拉合尔水与污水管理项目（LWWMP）

AIIB项目编号P000074合同编号0074-PAK-01

第一次标前会议纪要

**拉合尔污水与排水管理项目（LWDMP）——从LARECHS COLONY至
GULSHAN E RAVI的污水系统，拉合尔（采用非开挖技术）**

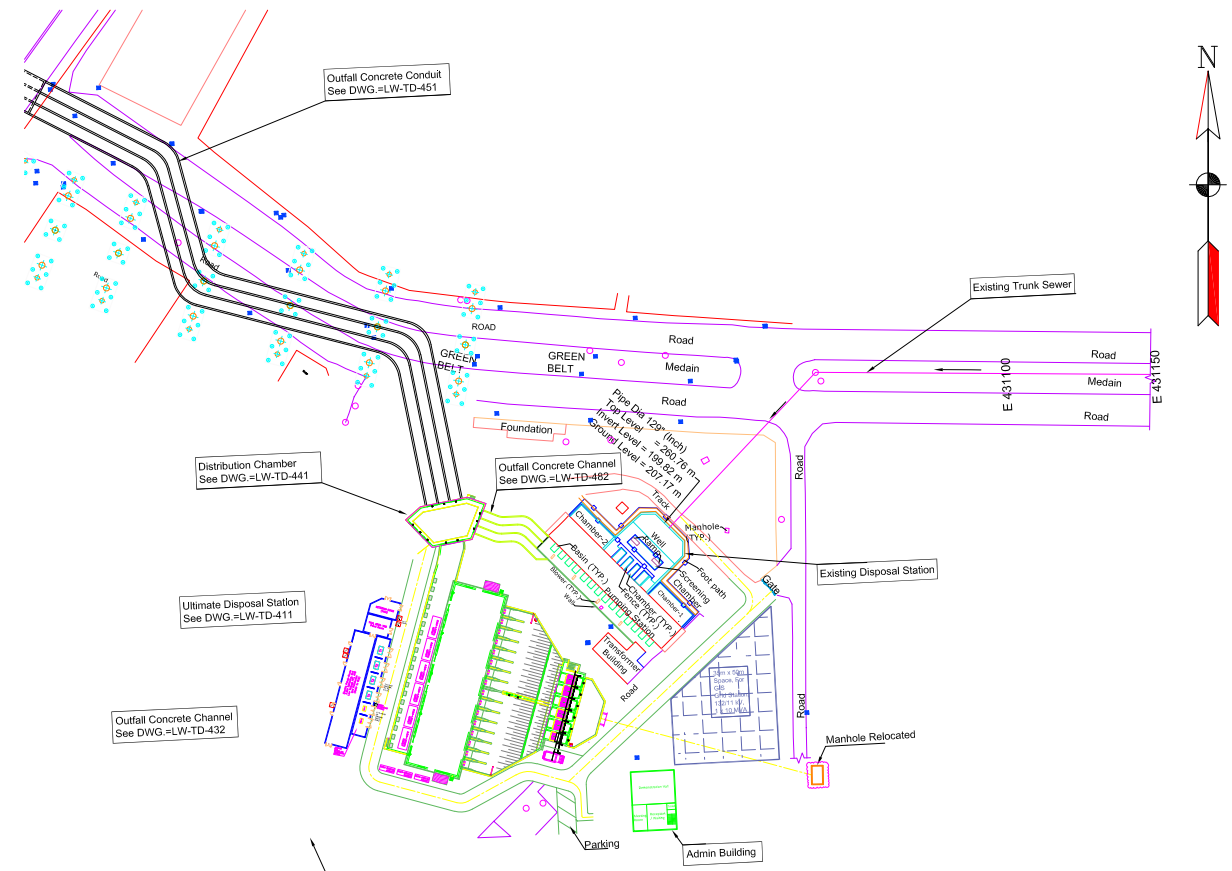
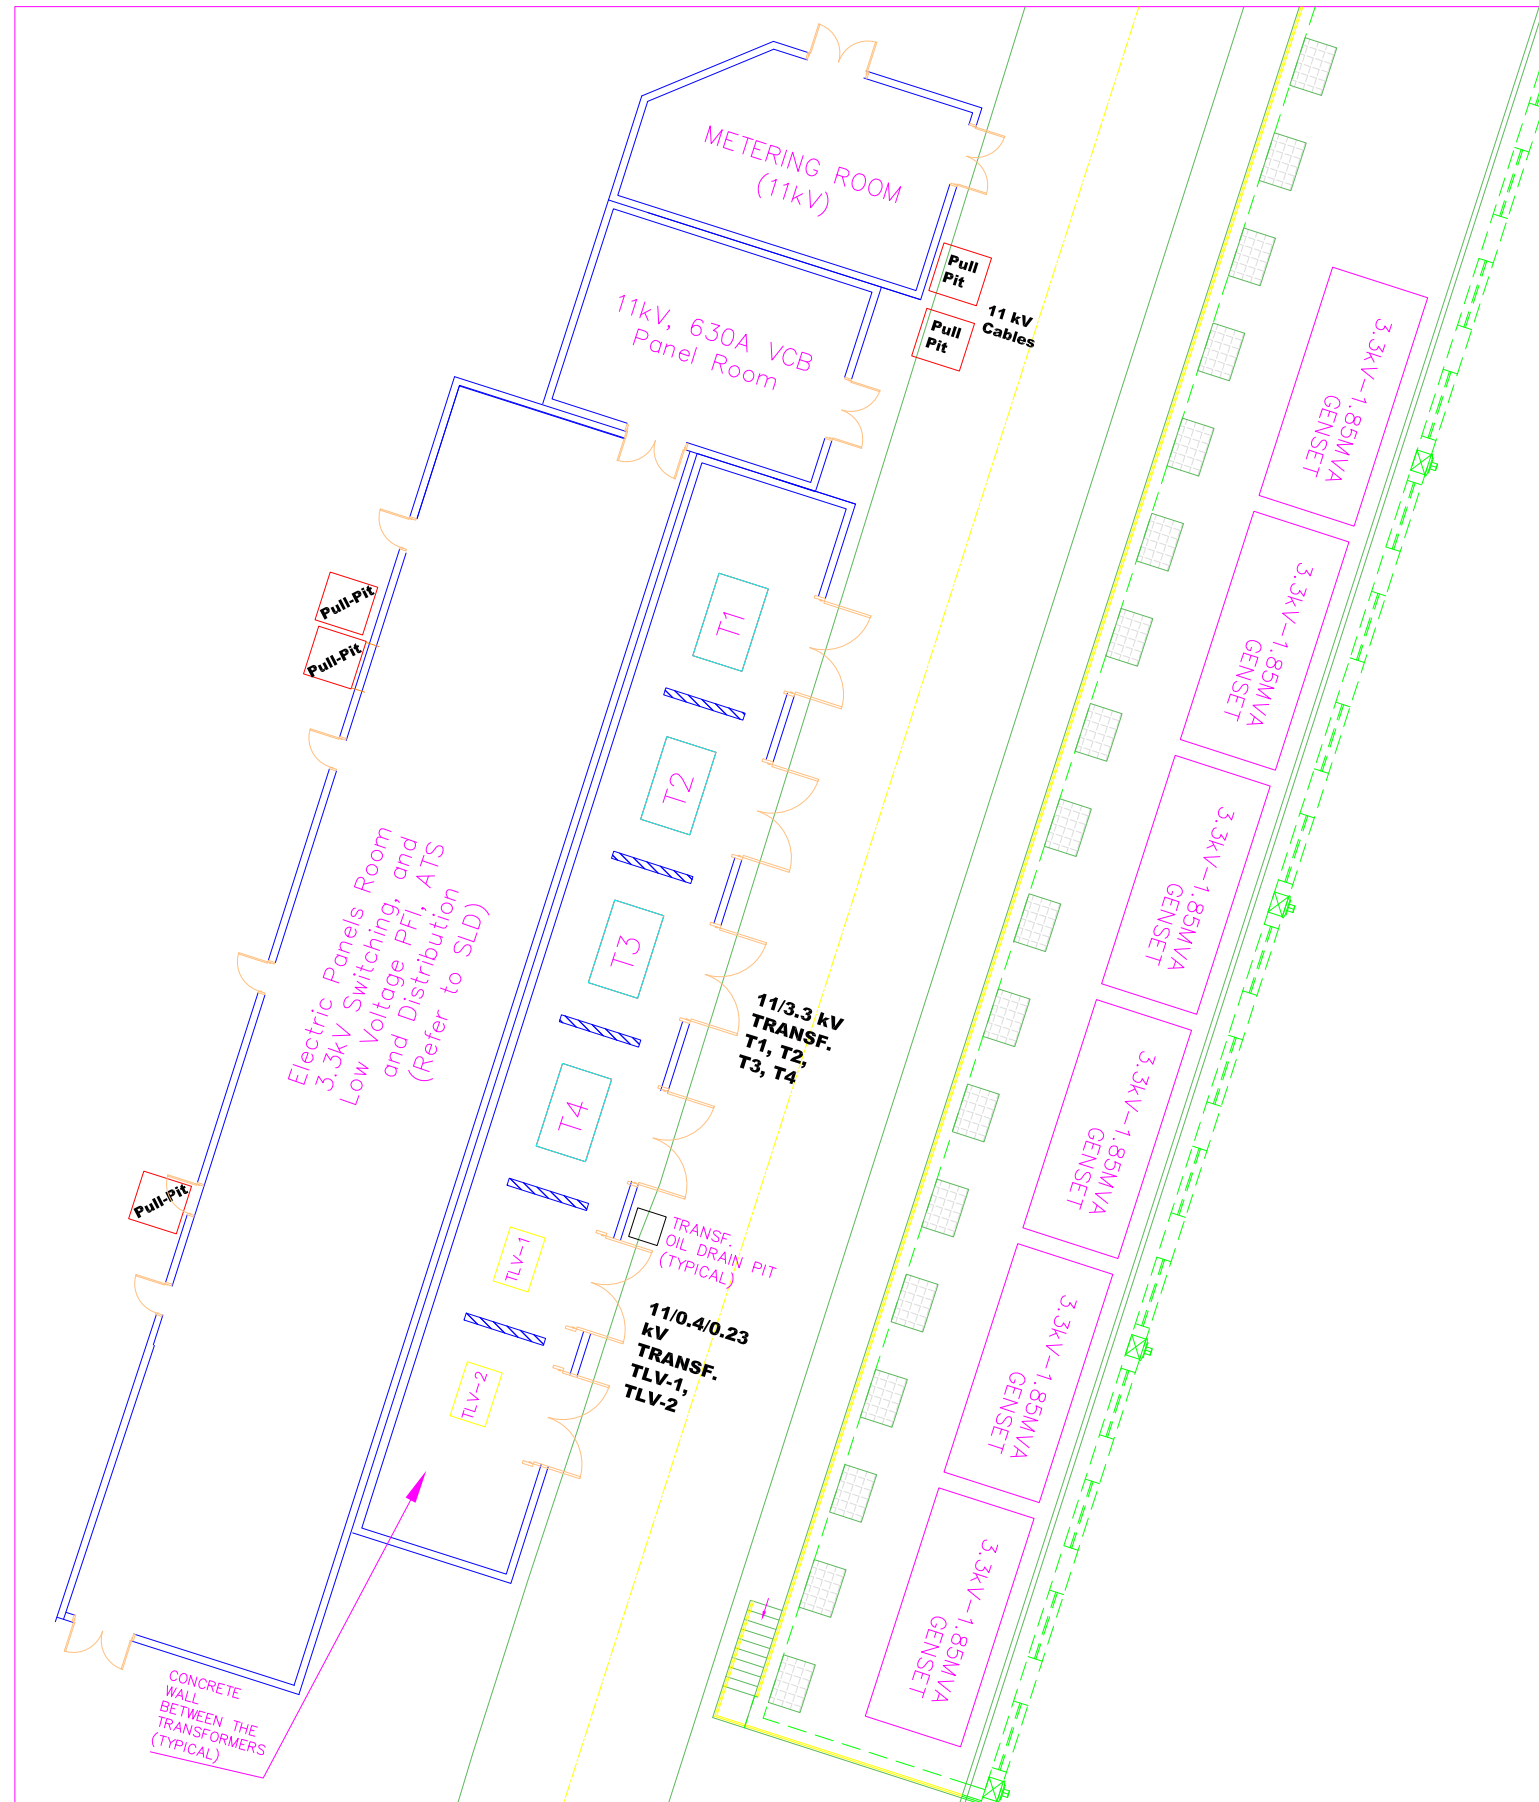
序号	参考章节	疑问	业主的答复
		各相应位置的电源，用于为机械设备及仪表供电。承包商有责任核实各现场现有供电的充足性与可靠性，并作出任何必要安排以确保稳定、连续的运行。 1) 按照所述要求，承包商应从最近的公用设施电源安排供电。然而，必须强调，公用设施供电可能因负荷、馈线跳闸或维护活动而中断。鉴于这些潜在中断，仅依靠公用设施供电，要实现要求中所述的真正不间断运行，实际上可能无法实现。这些外部因素超出承包商的控制范围，可能导致临时停电，影响系统性能。因此，投标人请求贵方确认公用设施电源供电在不可中断性方面存在的这一固有局限。 2) 由于与公用设施连接相关的范围在现阶段无法完全确定，请求业主拨出一笔暂定金额，以充分涵盖所有相关费用及不可预见费。	2) 请参阅我们对序号67的回复。
70.	Volume-3，第二部分，第6节 - 业主要求，招标图纸。总平面布置图泵房（图号LW-TD-402） Volume-3，第二部分，第6节 - 业主要求，招标图纸。。 132/11kV网格空间及变压器、配电柜、电缆沟布置（	在结合审查两份图纸时，观察到行政楼和通道与电气建筑/设施重叠。投标人的理解是，为承包商工作范围内包含的建筑、设备及其他基础设施工程提供充足空间应是业主的责任。请确认。	需要澄清的是，更新后的开关设备及相关电气装置，包括132/11kV电网区域、变压器、配电盘和电缆沟布置，可以容纳在泵房相邻及外部，如附件J所附更新图纸（图号492和493）所示。此外，控制室及所有相关附件应位于行政/办公大楼内的专用楼层。
